Stellungnahme zur Bauleitplanung „Windenergienutzung“ der Gemeinde Ruhwinkel (8. Änderung des Flächennutzungsplans und Bebauungsplan Nr. 10 „Windenergienutzung“) sowie der Gemeinde Rendswühren (42. Änderung des F-Plans und Bebauungsplan Nr. 28 „Windenergienutzung“), Stand: November 2022

Dieses ist eine Stellungnahme von direkten Anwohnern aus dem Ortsteil Bockhorn zur Bauleitplanung „Windenergienutzung“ des geplanten Windparks in der östlichen Teilfläche des Windvorranggebietes PR2_PLO_030.

Stellungnahme von direkten Anwohnern aus dem Ortsteil Schönböken zur Bauleitplanung „Windenergienutzung“ der Gemeinde Ruhwinkel (8. Änderung des Flächennutzungsplans und Bebauungsplan Nr. 10 „Windenergienutzung“) sowie der Gemeinde Rendswühren (42. Änderung des F-Plans und Bebauungsplan Nr. 28 „Windenergienutzung“)
Stand: November 2022

Stellungnahme vom 07.10.2025 von betroffenen Anwohnern aus Bockhorn und Schönböken zum Flächennutzungsplan der Gemeinde Ruhwinkel für den geplanten Windpark in Rendswühren und Ruhwinkel

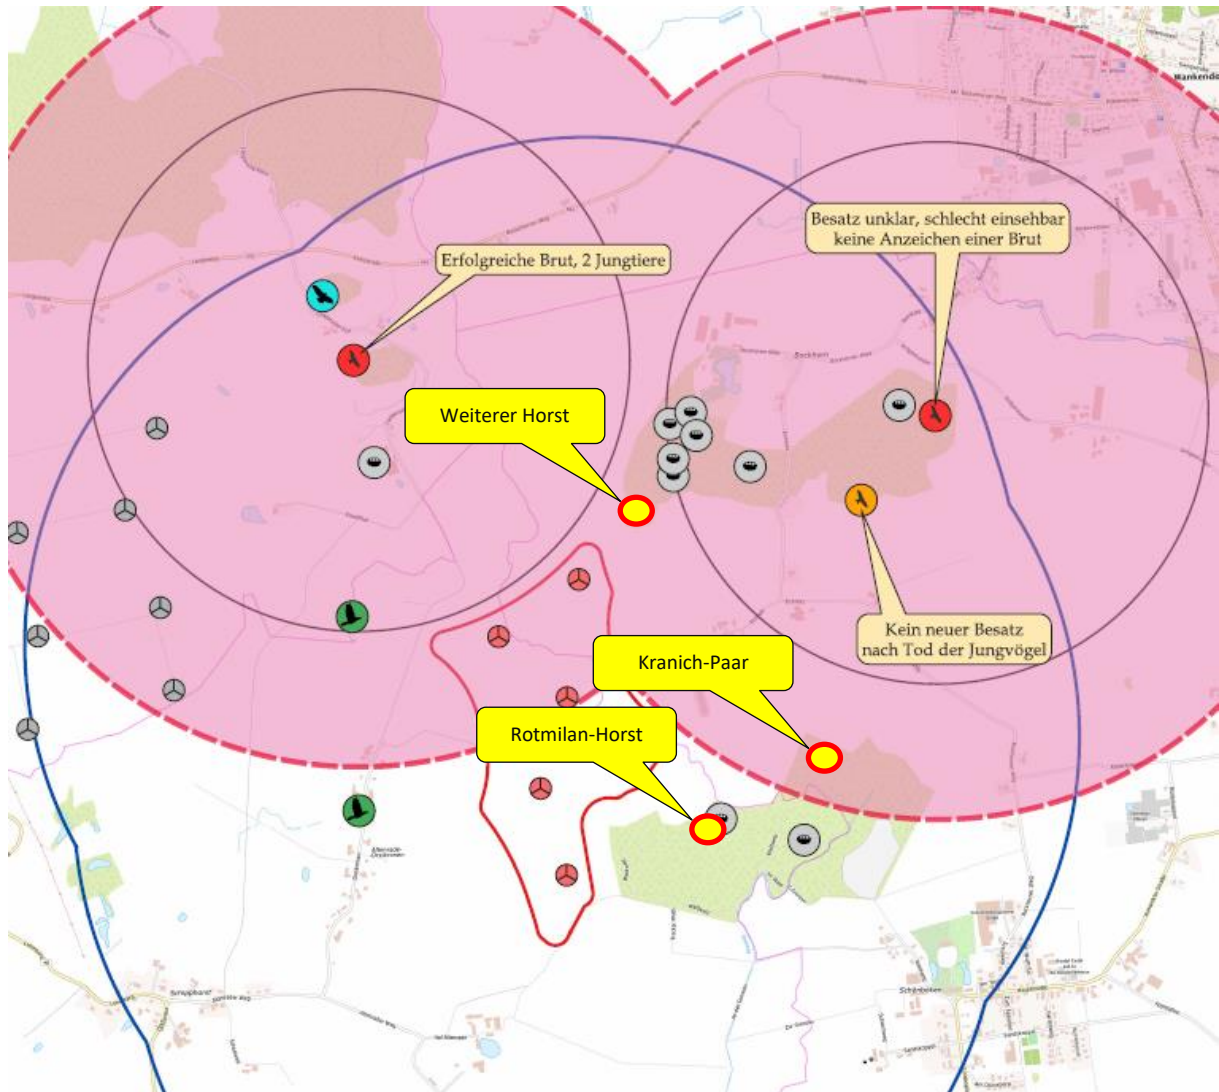
Die Untersuchungen zur Fauna sind noch nicht abgeschlossen und die Angaben in der Bauleitplanung enthalten Fehler. Die Raumnutzungsanalysen und Begehungen für die empfindlichen Groß- und Greifvögel wurden nicht in den Jahren 2021 und 2022 sondern in den Jahren 2020 und 2021 durchgeführt.

In den Karten BIOPLAN 2022A und BIOPLAN 2022B fehlt ein großer Horst im Wald nordöstlich des Vorranggebietes, der entweder übersehen wurde und neu gebaut wurde. Der Horst befindet sich an den Maps-Koordinaten 54.099018, 10.177887 und ist nur ca. 280 Meter von der nördlichsten WEA 1 entfernt. Dieser Horst ist durch weitere Begehungen und Analysen zu prüfen und ist im faunistischen Gutachten zu berücksichtigen.

Horste am geplanten neuen Windpark PR2_PLO_030: Seeadler, Rotmilan, Uhu + Kranich (Stand 07.10.2025)

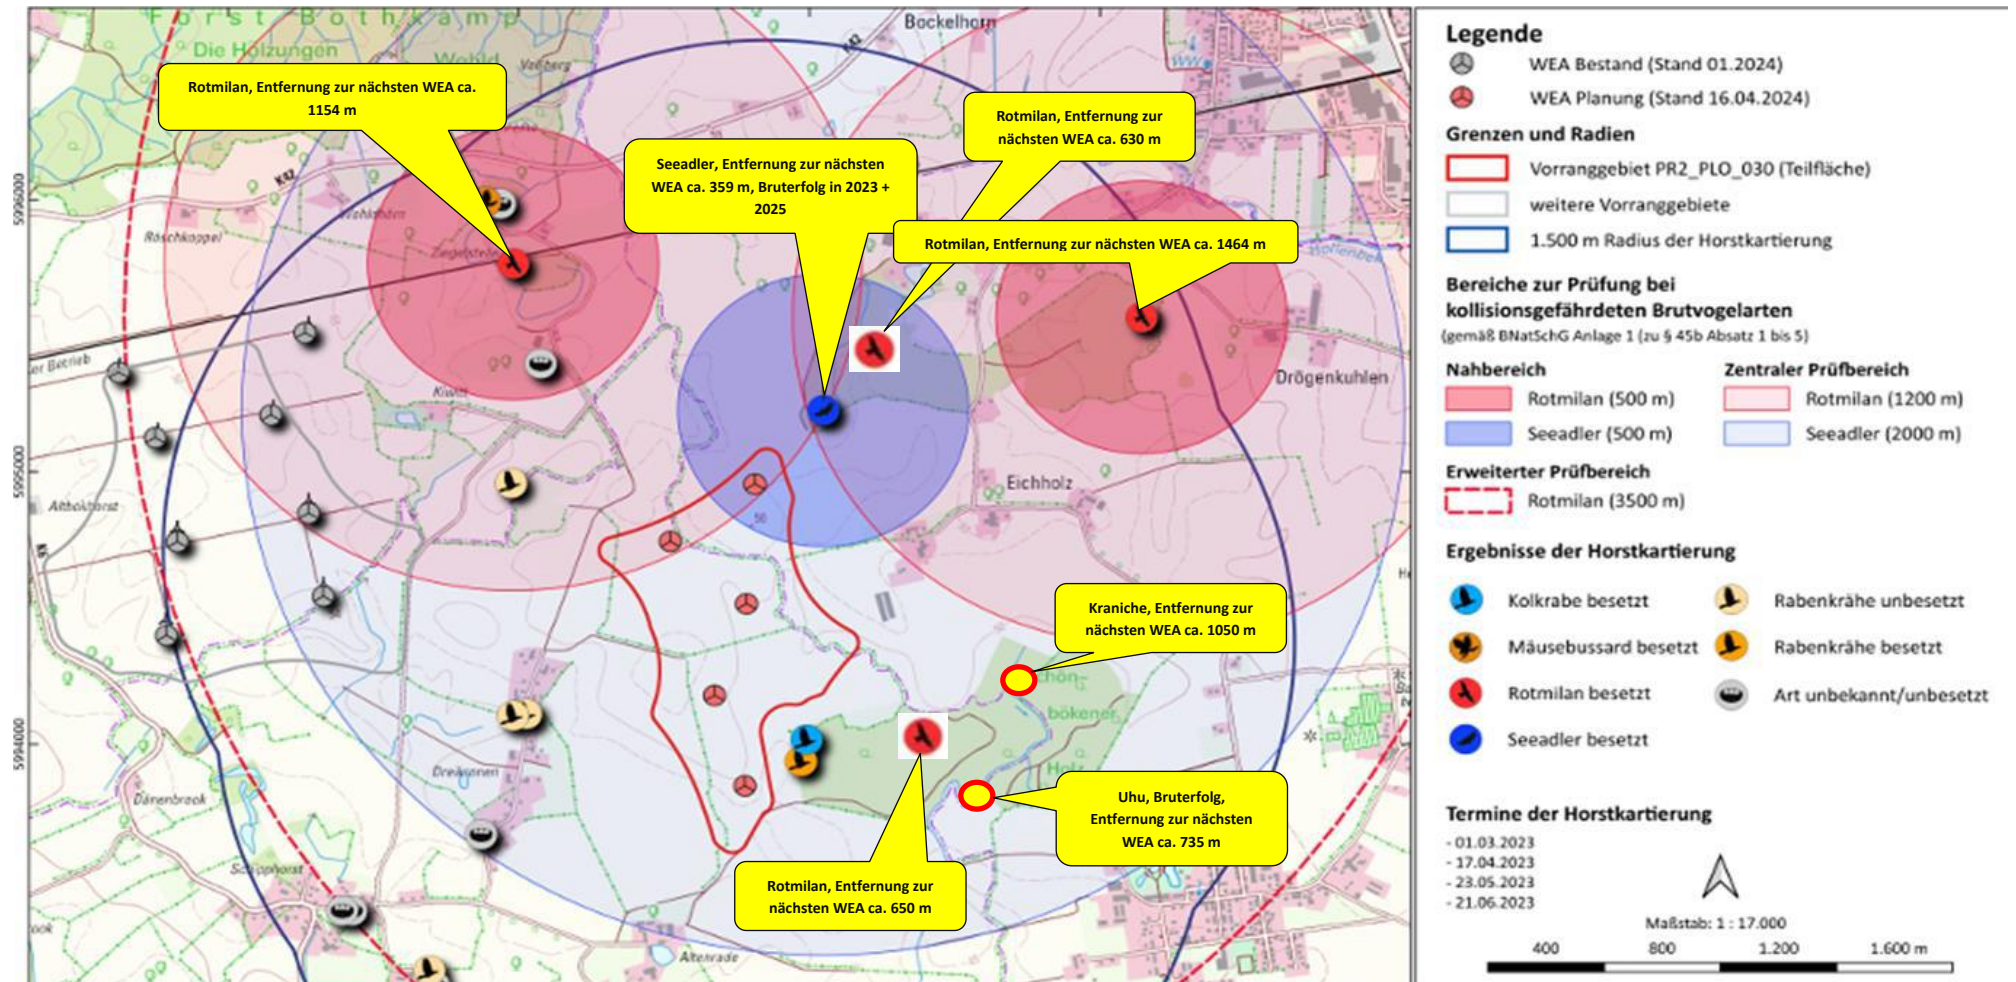
Für den in 2023 neu errichteten Seeadlerhorst muss eine aktuelle Raumnutzungserfassung (RNE) und eine neue Raumnutzungsanalyse (RNA) durchgeführt werden.

Es gibt weitere Rotmilan-Horste im Schönböckener Wald (südlich vom Hof Kringel) und im Bockhorner Wald (im westlichen Teil in der Nähe des Seeadlerhorstes), die im Artenschutzbericht nicht enthalten sind. Außerdem ist im Schönböckener Wald an der Grenzaue ein Kranichnest.

Für die Seeadler im 2023 neu errichteten Seeadlerhorst wurde keine neue Raumnutzungserfassung (RNE) und Raumnutzungsanalyse (RNA) nach den Anforderungen der „Standardisierung des Vollzugs artenschutzrechtlicher Vorschriften“ (siehe <https://www.schleswig-holstein.de/DE/fachinhalte/E/ingriffsregelung/Downloads/ArbeitshilfeArtenschutzWEA.pdf?blob=publicationFile&v=1>) durchgeführt. Die RNE und die RNA für Seeadler wurden 2021 durchgeführt und berücksichtigen nicht die Flugbewegungen der Seeadler aus dem neuen Horst. Die Anforderungen im Potenziellen Beeinträchtigungsbereich (PBB), insbesondere unter Berücksichtigung der Bruterfolge in 2023 und 2025, wurden nicht erfüllt.

Die folgende Karte enthält die relevanten Horste am geplanten neuen Windpark, die von Ornithologen in 2025 ermittelt wurden:
